OGGETTO: CUP J41E91Q90000Q09 - CIG 3320049F17.

Istanza per l'avvio della procedura di valutazione di impatto ambientale ai sensi dell'art.167 c.5 e dell'art. 183 del *D.Lgs.163/2006* e s.m.i. relativa al Progetto Definitivo della Linea AVIAC Verona - Padova.

1° LOTTO FUNZIONALE Verona - Bivio Vicenza (opere in variante).

Osservazioni di carattere ambientale sull'intero progetto

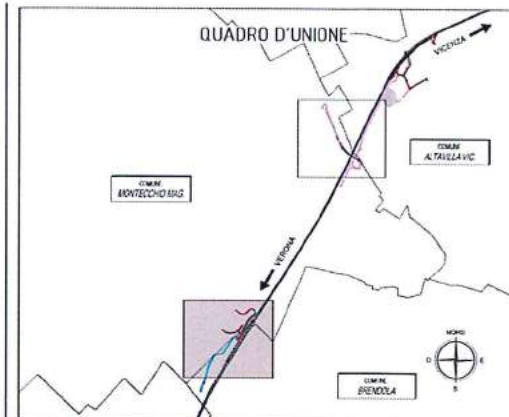
Con riferimento al punto 3), risulta necessario provvedere al completamento dell'opera almeno con attraversamento a raso con isola salvagente a ridosso della rotonda per consentire il transito dell'utenza debole da e per la località Selva .

Figura 4. Planimetria con evidenziata l'area indicativamente proposta per la realizzazione di un bacino di laminazione.

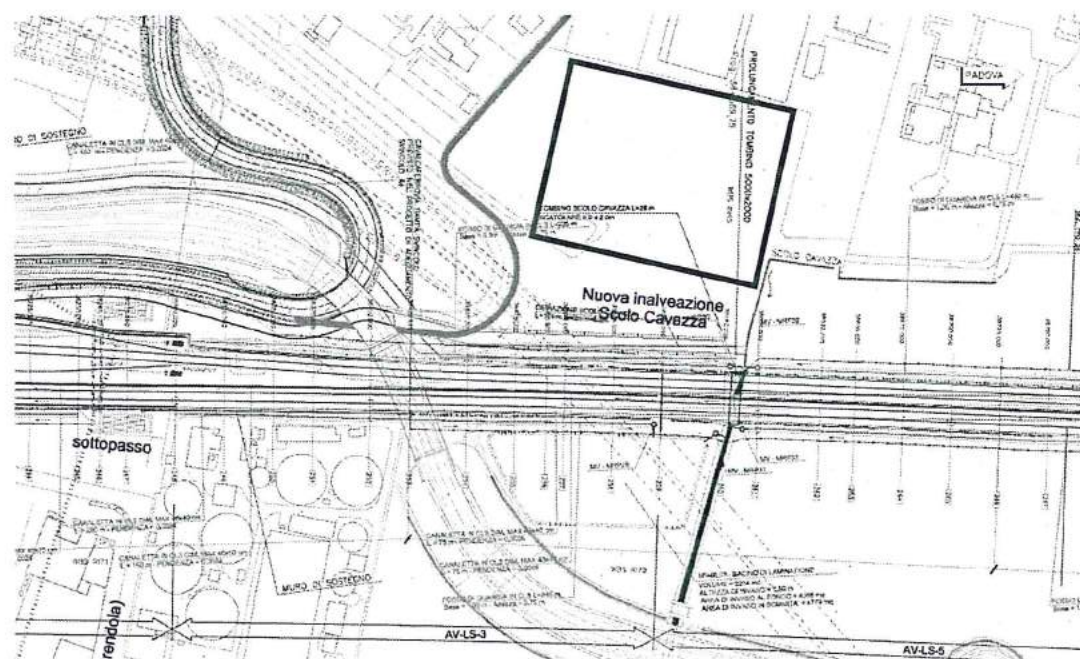
Si ritiene fondamentale che sia il volume del nuovo canale che quello occupato dall'imposta della nuova stazione non vadano ad occupare i volumi di laminazione attuali, diminuendo quindi l'efficacia delle opere attuali o la cui realizzazione è già stata autorizzata.

Il progetto definitivo prevede inoltre la realizzazione di un bacino di laminazione di circa 2.200 m³ a valle del tracciato ferroviario, in un'area compresa tra la ferrovia stessa, lo scolo Cavazza e la nuova bretella di collegamento con la Superstrada Pedemontana Veneta. L'opera ricade in una zona classificata “F – servizi” dal PRG del Comune di Montecchio. In particolare in quest'area è programmata la realizzazione di opere legate al potenziamento/adequamento dell'adiacente depuratore.

Si ritiene quindi preferibile prevedere lo spostamento del bacino di laminazione a monte del tracciato ferroviario, come riportato nella figura seguente. Il terreno è attualmente interessato da colture agricole ed è soggetto a periodici allagamenti. La nuova posizione del bacino consentirebbe inoltre di poter disporre di un maggiore volume di laminazione, con un impatto favorevole sul regime idraulico della zona.
